Etude de la valeur des débits biologiques sur plusieurs cours d'eau du bassin Charente/Seudre

Débits biologiques : états des lieux et méthodologie

Relevé de décisions du comité technique du 6 novembre 2020

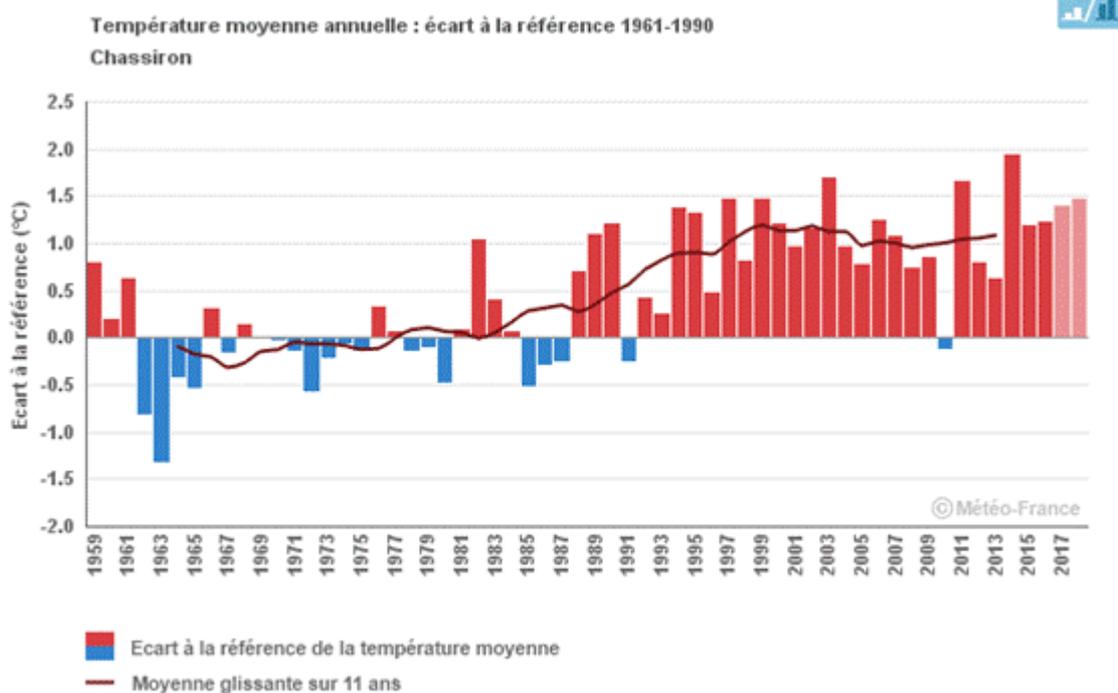
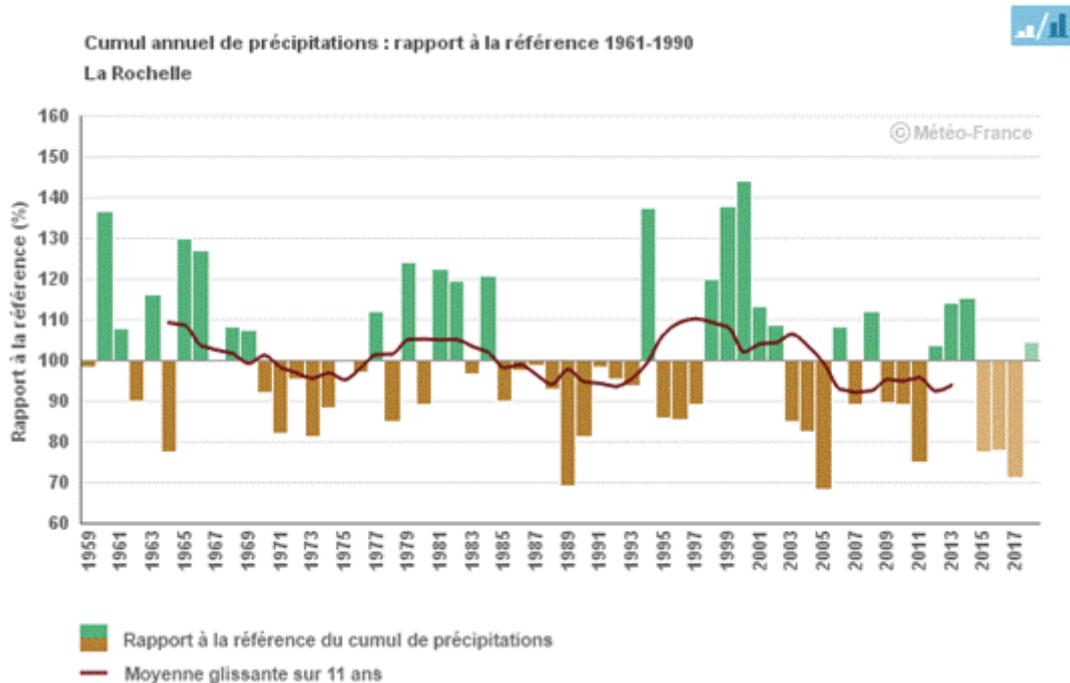
Vis-à-vis de remarques suggérant une minimisation de l'irrigation dans les bilans hydrologiques (M. Bourry), Eaucea précise que le modèle agricole déployé est assez robuste et validé sur de nombreux bassins versant dont la Charente amont (périmètre Cogest 'eau).

Cela apporte un réel progrès dans la connaissance des régimes de prélèvements. Malheureusement pour estimer l'impact hydrologique, il faut mobiliser des études assez lourdes surtout en système à fortes composantes hydrosédimentaires. Certains modèles hydrogéologiques produisent des résultats mais leur valeur en étiage est toujours fragile en l'absence de données de calage.

C'est pourquoi, le rapport précise que le calcul d'impact était une approximation (fondé sur des ordres de grandeurs observés sur des territoires charentais étudiés plus en profondeur) pour illustrer le mécanisme d'effet d'amortissement. Nous n'en avons pas tiré de conclusion quantifiée.

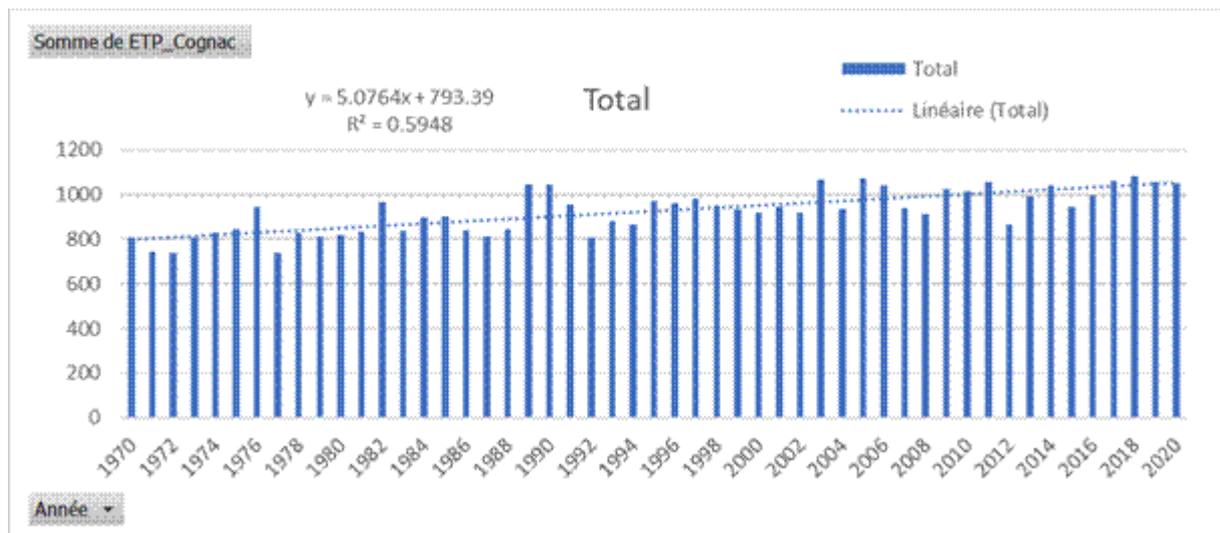
Concernant les impacts des usages sur le régime des débits, les mêmes remarques que pour la Seugne ont été effectuées par M. Bourry (NE17) appelant globalement les mêmes réponses mais avec des informations complémentaires. La modélisation agronomique est calée sur les déclarations de prélèvement de l'Agence de l'eau et permet donc de décrire chaque année un régime de prélèvement.

Le second niveau est celui de la séquence climatique étudiée. L'augmentation des températures augmentent régulièrement en France et dans la région (cf. graphes météo France) alors que la pluie est plus erratique. Une séquence plutôt arrosée correspond aux années 70, début de la chronique hydrologique de Saint André de Lidon alors qu'une séquence plutôt sèche aurait débuté depuis 2003.

Les conséquences de l'augmentation de la température sont considérables sur l'évapotranspiration. Les tendances annuelles montrent à Cognac, une augmentation d'environ 200 mm/an sur la même période, ce qui est malheureusement conforme aux prévisions climatiques. Les cours d'eau à faible écoulement (cas de la Seudre) sont logiquement ceux qui présentent les effets relatifs les plus importants. Pour rappel, la lame d'eau annuelle écoulee à saint André est de 125 mm.
